编号 435 更改通知

JW 系列

JW 系列翘板开关外壳的标识的变更

JW 系列示例图

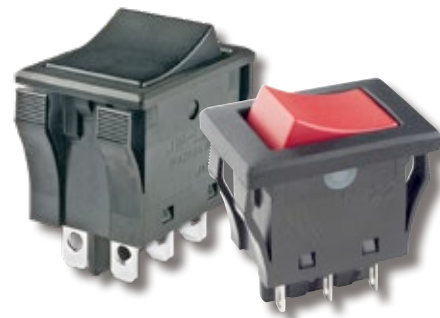
1. JW 系列开关中 JWM、JMMW、JWL 和 JWLW 型号的开关外壳侧面将采用不同的标识方式，用于标明开关型号、工厂代码、批次号以及开 / 关状态。此前采用的是雕刻方式，现在将改为激光蚀刻。此项变更适用于 JW 系列的所有标准和定制型号，标准型号请参照第 3-7 页。

变更前	变更后
工艺	雕刻	激光蚀刻
